Le problème des abattoirs de Genève.

Extrait du rapport du jury relatif au concours pour les Abattoirs de Genève.

CONCOURS POUR LES ABATTOIRS
DE GENÈVE

Projet « Morituri te salutant »,
classé au 1^{er} rang.

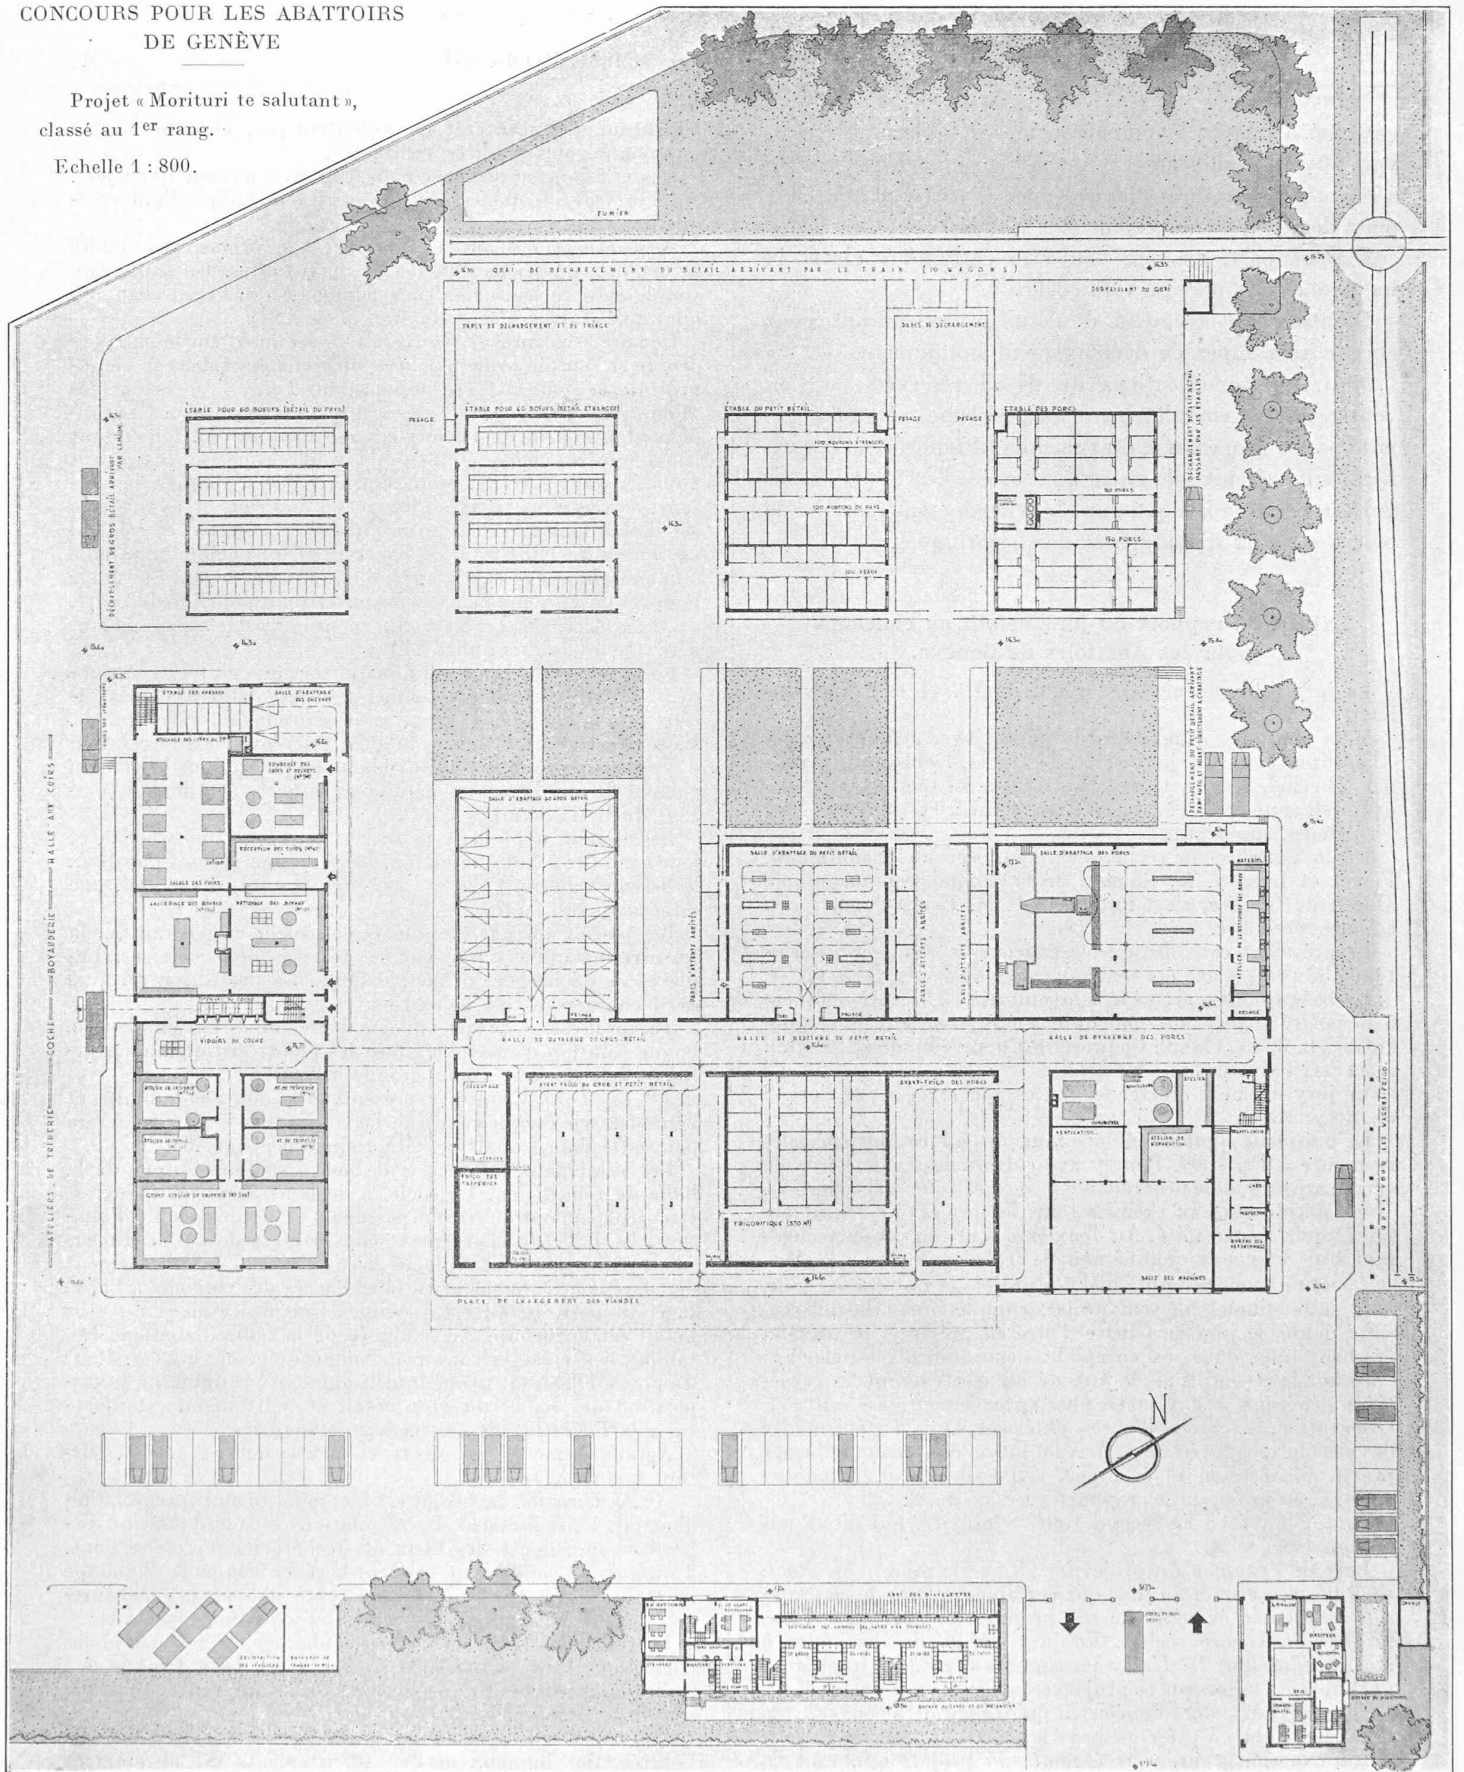
N° 9. *Morituri Te Salutant*. Ce projet est simple, clair et aéré. (Reproduction, page 44.)

Les relations entre les différents services sont bien ordonnées. L'entrée est judicieusement placée quant à son caractère fonctionnel. L'éclairage et l'aération sont favorables. L'architecture est soignée, le cube est réduit. La circulation des camions présente l'inconvénient de passer sous la voie du chemin de fer. Les camions n'ont pas accès à la halle d'abatage du petit bétail.

Les détails manquent pour la manœuvre des wagons et leur conduite à la désinfection. Le projet ne prévoit pas deux halles de resserre. Celle qui est prévue offre, il est vrai, une dimension suffisante.

Les panses doivent être menées au coche en passant par la resserre, ce qui est une lacune, mais facile à corriger. Les places de déchargement sont exigües. La protection du quai de déchargement est heureuse.

Tel qu'il est, ce projet apporte, sous une forme simple, une bonne solution d'ensemble, dont les points critiquables pourraient être améliorés sans grande difficulté.

Projet « Toro », classé en 2^e rang.

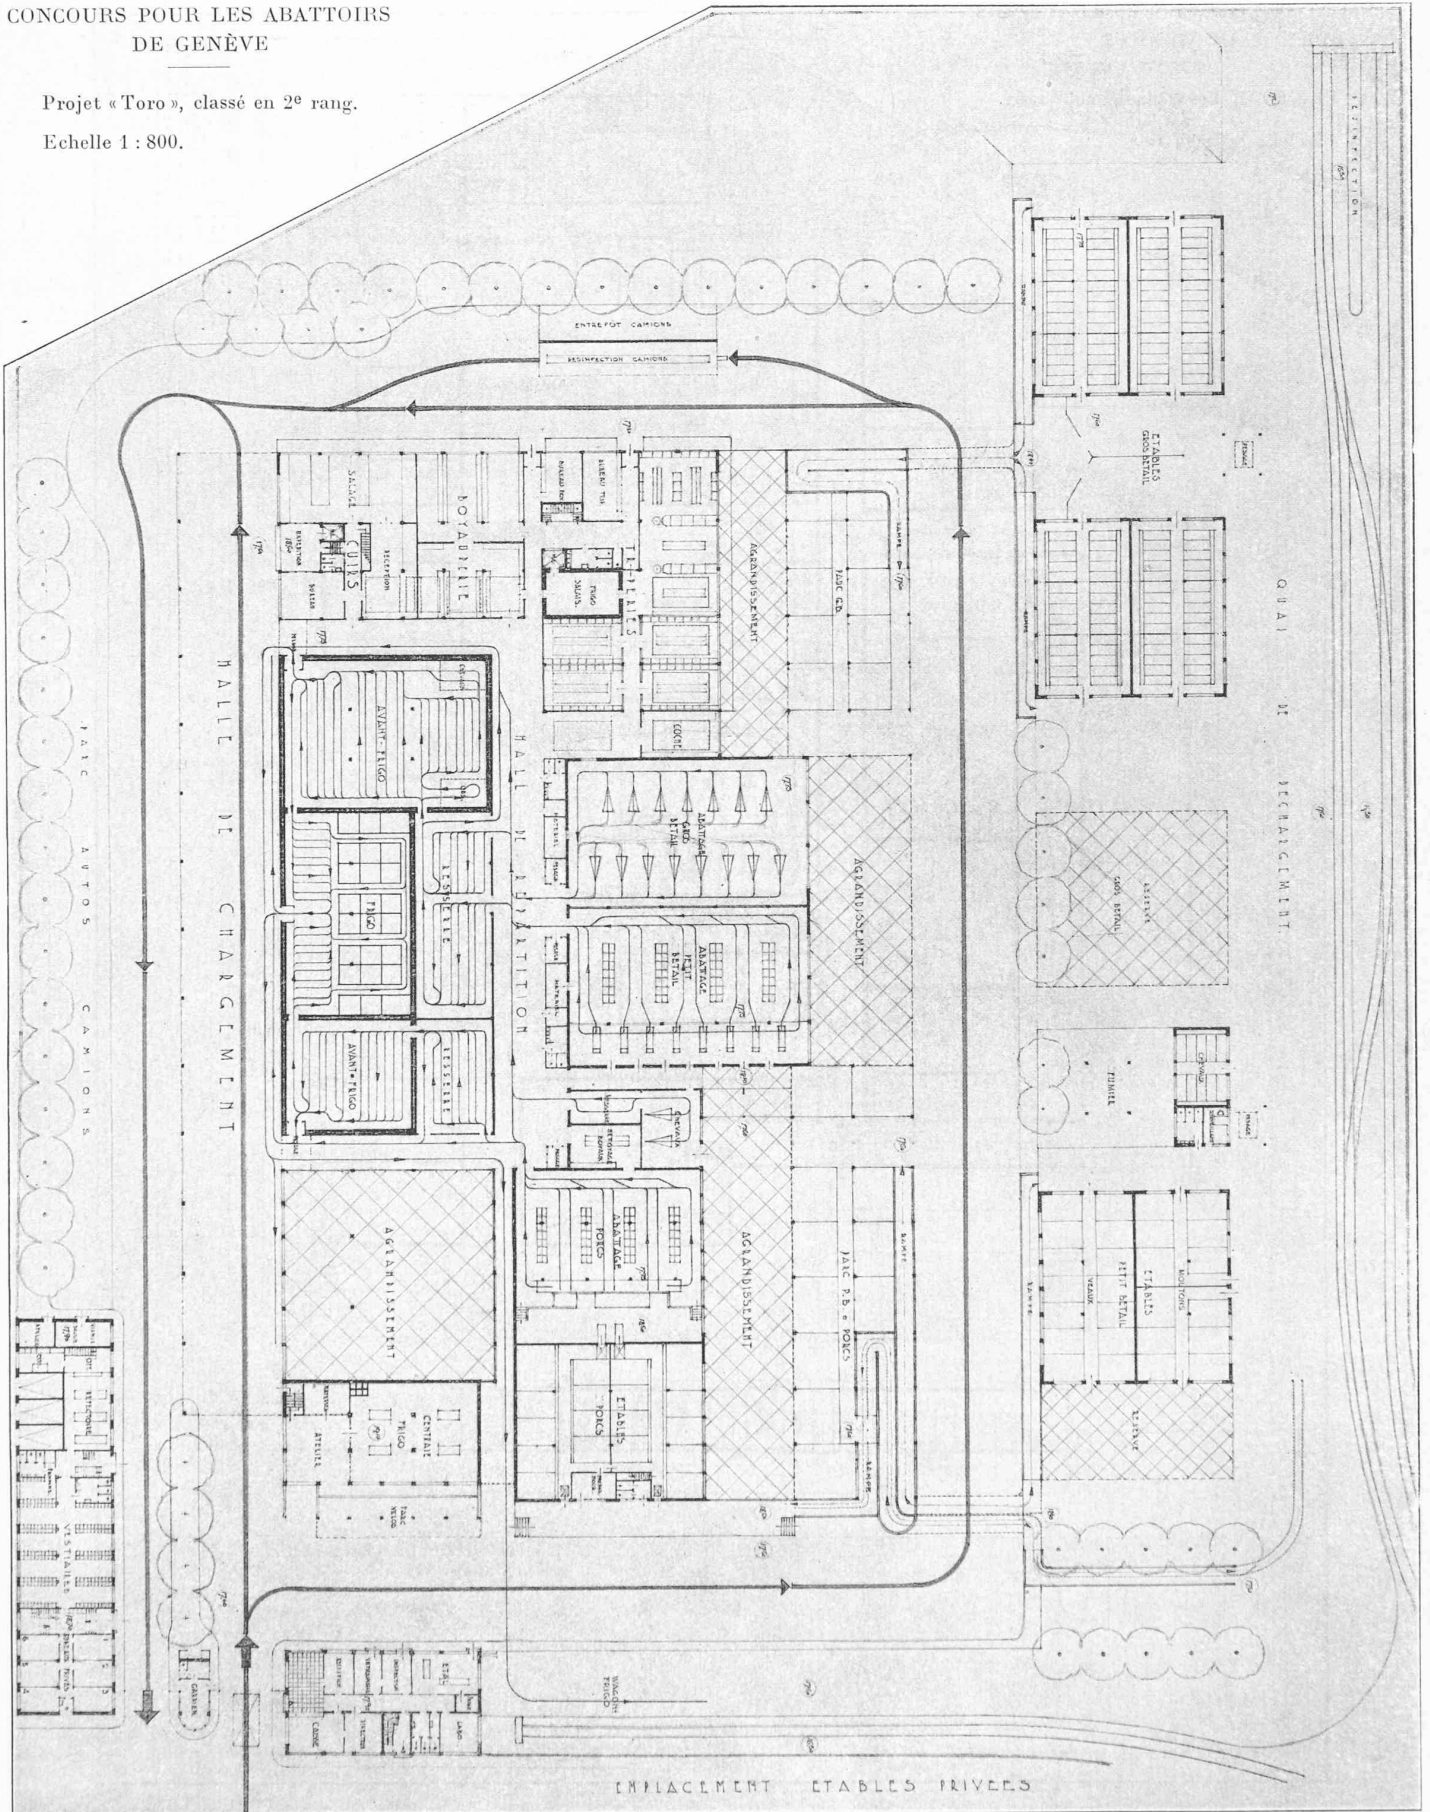
N° 18. *Toro*. Ce projet présente des solutions simples et heureuses en ce qui concerne la voie ferrée et la circulation par route dans l'abattoir. (Reproduction, page 45.)

Les principaux services sont bien distribués autour de la halle de répartition. Le coche a de bons accès mais devrait être déplacé pour ouvrir un passage au long de la halle d'abatage. La halle de chargement couverte est de bonne dimension et offre une relation facile avec l'entrée. Le déchargement des porcs par camions est aisé et l'accès des camions à l'abatage du petit bétail est possible. Une des étables du gros bétail est beaucoup trop éloignée de la halle d'abatage. Les rampes souterraines sont trop longues et compliquées. Pour les porcs, elles sont même inutilisables en pratique. La juxtaposition des halles du gros bétail et petit bétail est déficiente ; l'aération de ces locaux en souffrira.

Agrandissements suffisants et heureusement conçus surtout quant au frigo.

Projet « Aquilos », classé en 3^e rang.

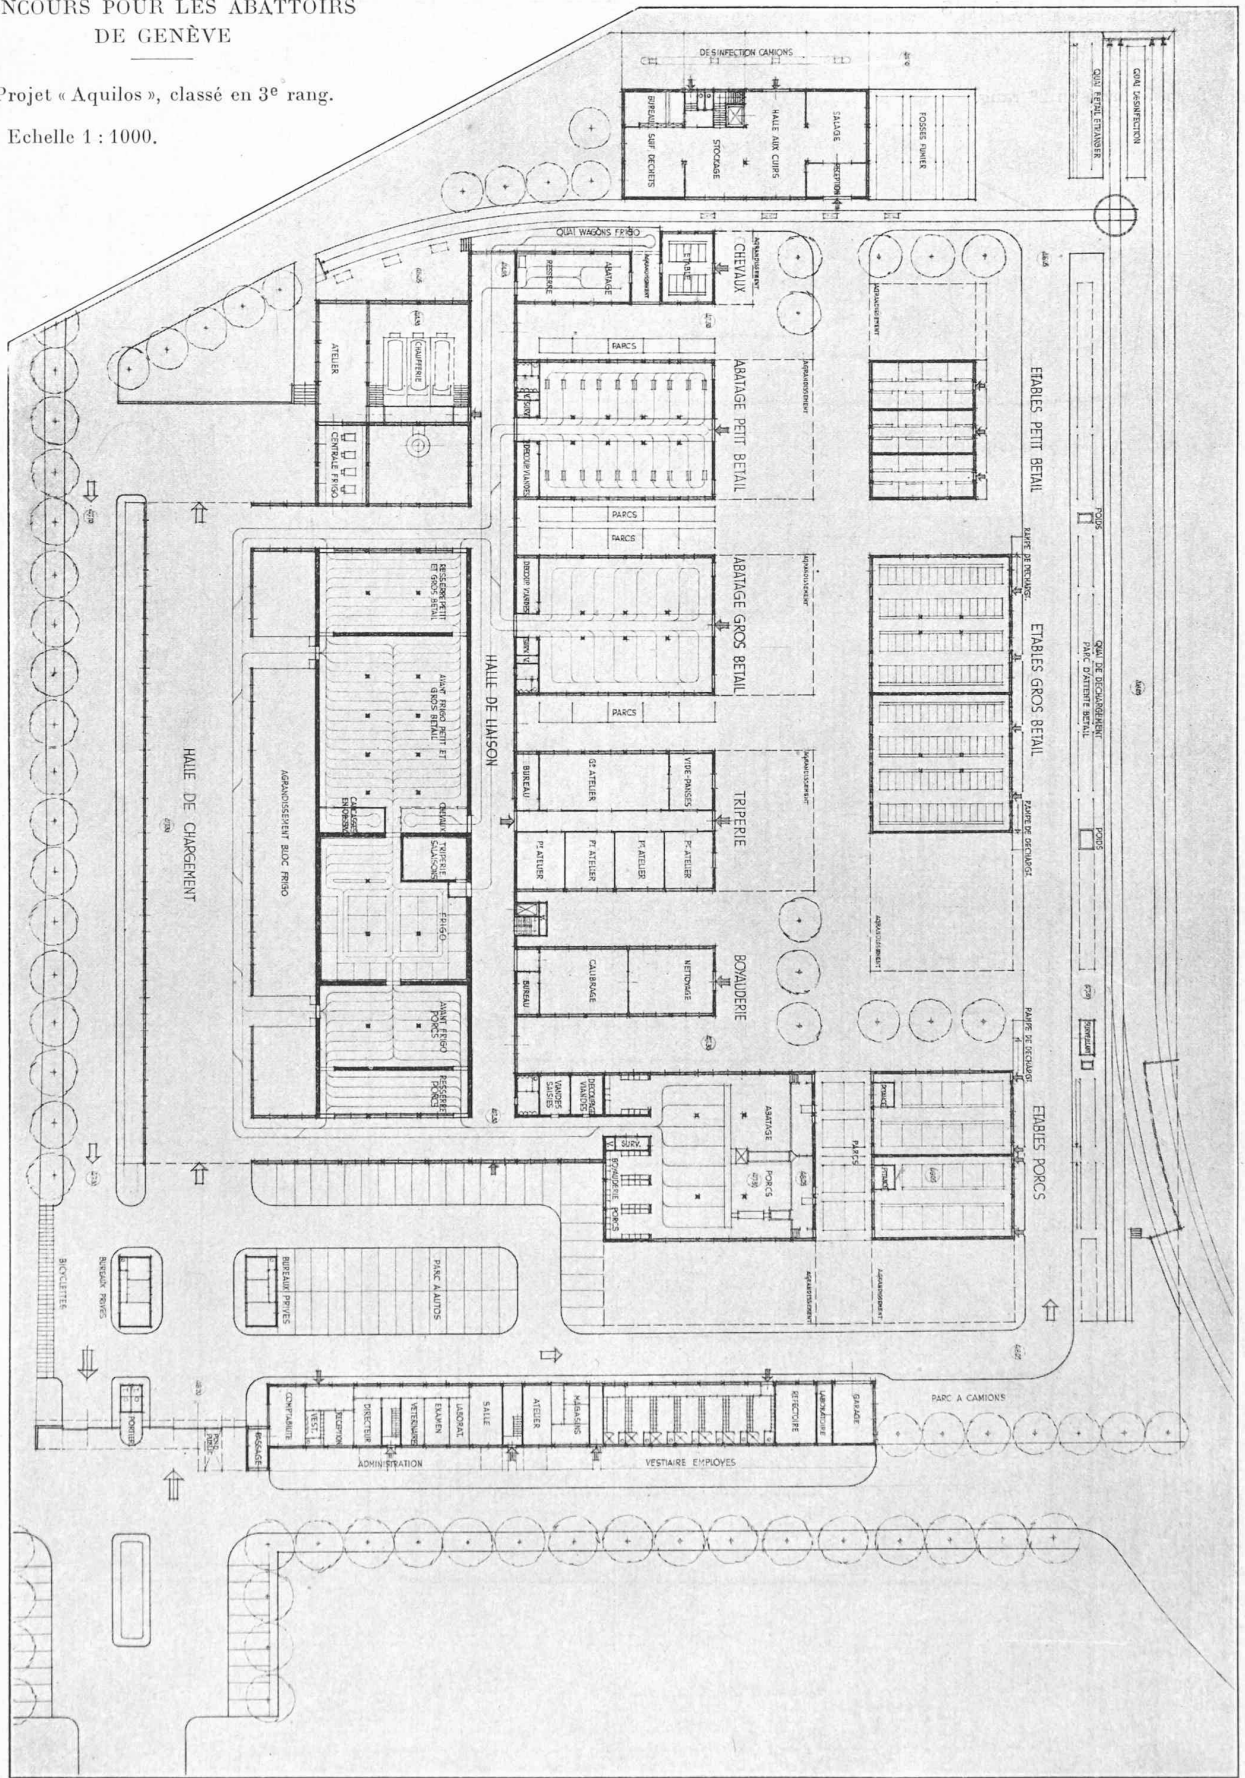
N° 24. *Aquilos*. Le groupement des services et les relations entre eux sont bien déterminés. (Reproduction, page 46).

Les voies d'accès sont bonnes et la séparation des circulations propre et sale est bien étudiée, sauf pour les parcs de stationnement. Toutefois le croisement entre le parcours des camions et le trajet du bétail du quai aux étables est critiquable. En outre, la largeur de cette voie est insuffisante pour que les camions y stationnent au déchargement sans l'obstruer. Cette voie pourrait avantageusement être reportée entre les étables et les halles d'abatage, ce qui rendrait, au surplus, possible l'accès des camions à la halle d'abatage du petit bétail, qui n'est pas prévu par l'auteur.

L'avant-frigo et la resserre sont trop vastes. L'agrandissement du frigo et avant-frigo est inadmissible sous la forme prévue. Une halle fermée pour l'enlèvement des viandes n'est pas désirable.

Le cube total de ce projet est très élevé.

Projet « Circuits », classé en 4^e rang.
Echelle 1 : 800.

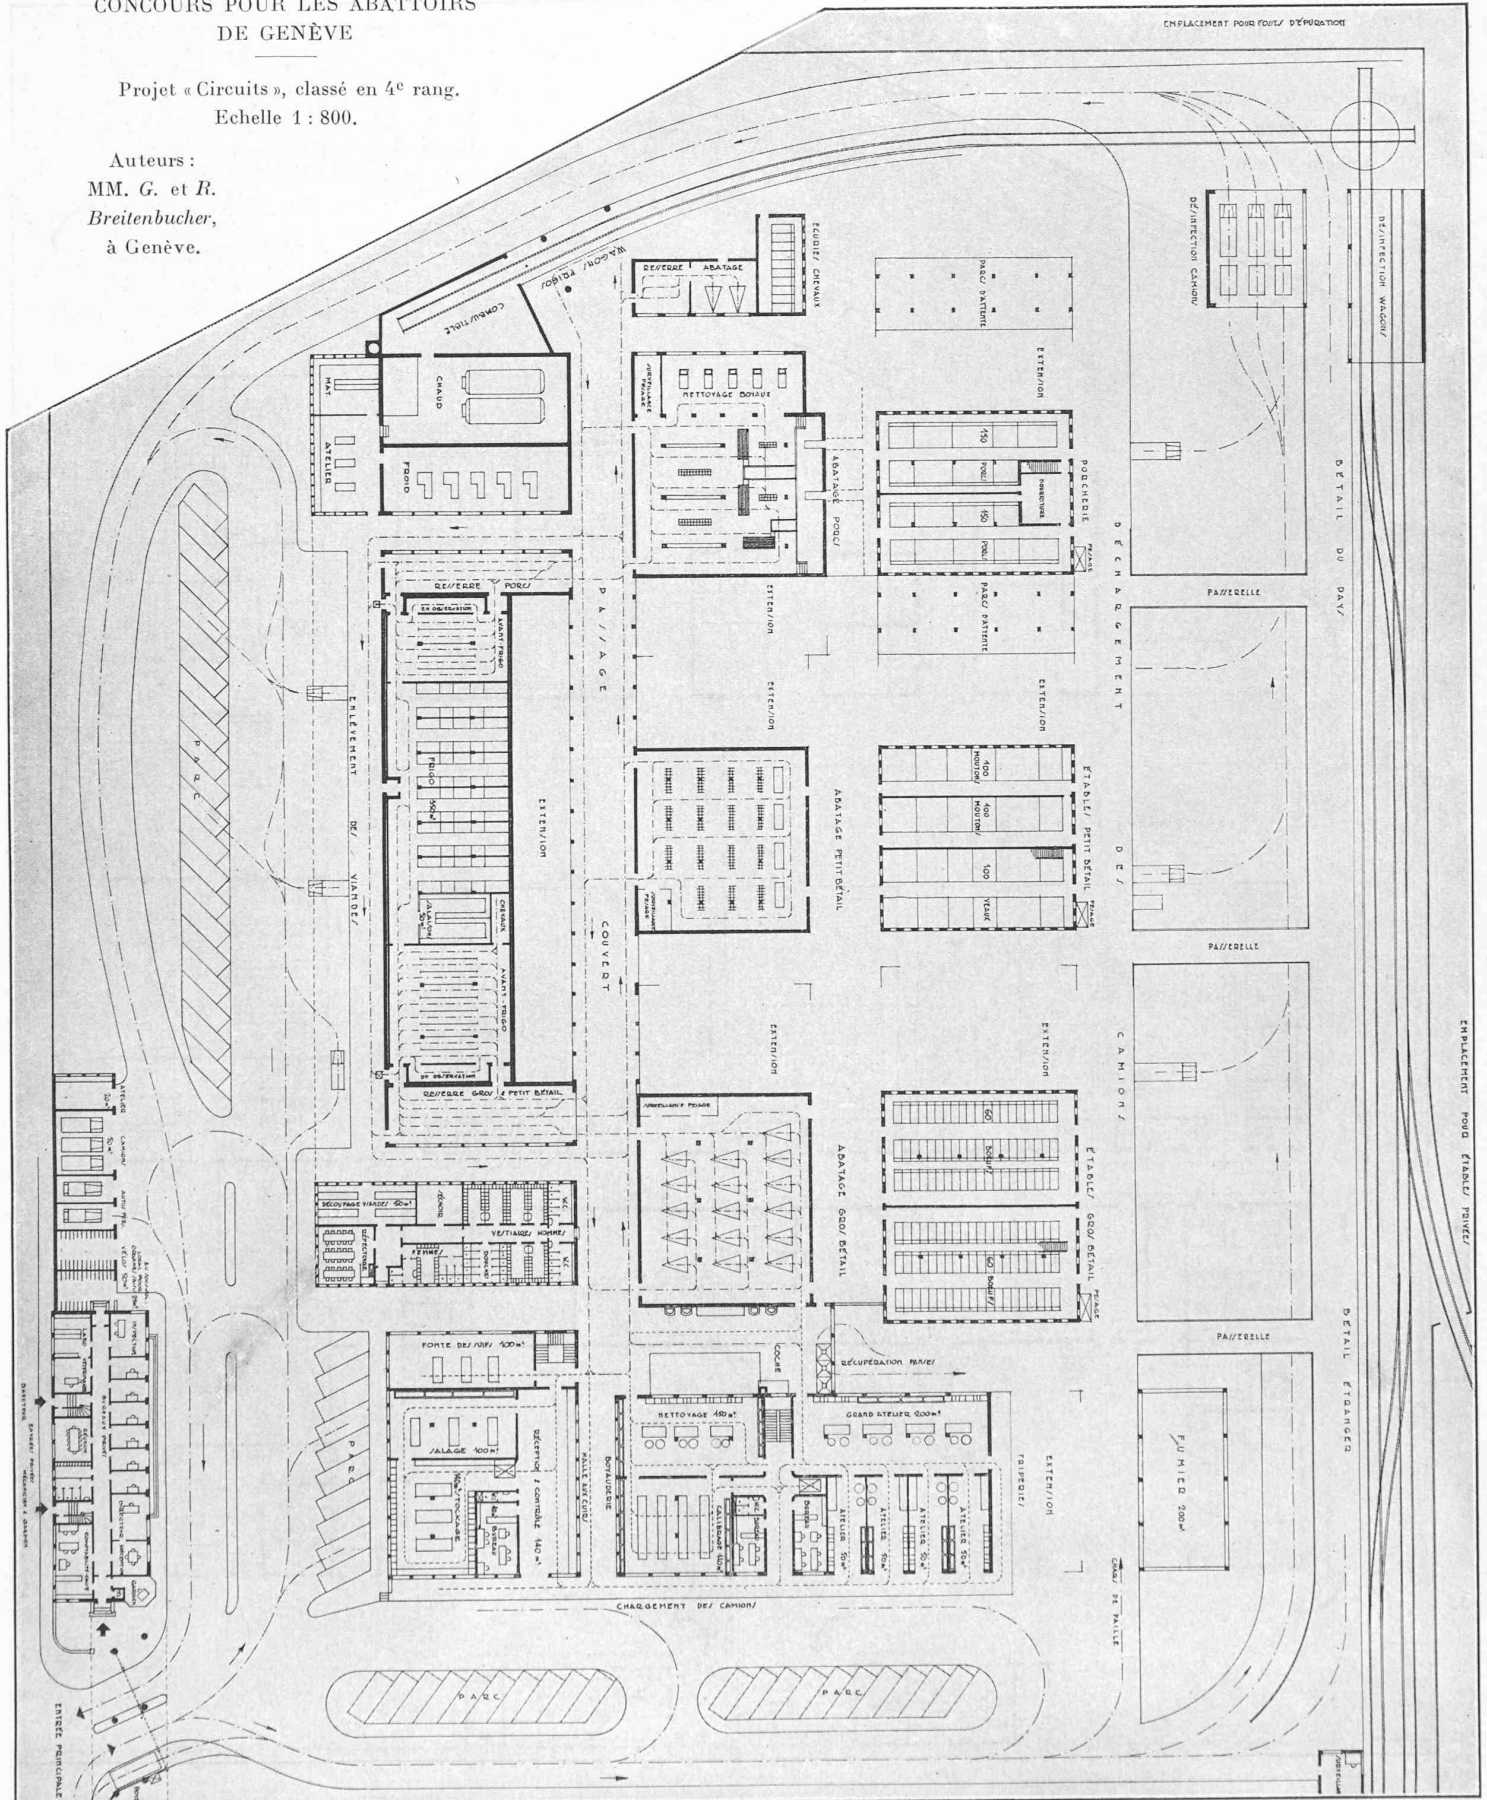
N° 23. *Circuits*. Le projet est bien adapté aux travaux d'un abattoir. Le croisement des circulations est évité par une disposition ingénieuse des lieux de déchargement des camions. Toutefois les camions ne peuvent accéder à la halle d'abatage du petit bétail. Un parc à autos, côté sud-est, est fâcheusement placé sur le parcours sale. (Reproduction, page 47.)

Les relations entre les étables, l'abatage, la resserre et les frigos sont bien réalisées. Le coche, sorti de la triperie, est judicieusement étudié. Les extensions, sauf celles du frigo, sont bien comprises.

Par contre, l'emplacement de la halle aux cuirs, près de l'entrée, des bureaux et des appartements est absolument inacceptable.

Le chargement des tripes sur le parcours sale est une faute. La halle d'abatage du gros bétail est trop courte eu égard à l'équipement proposé. L'architecture est faible, par contre le cube total est réduit.
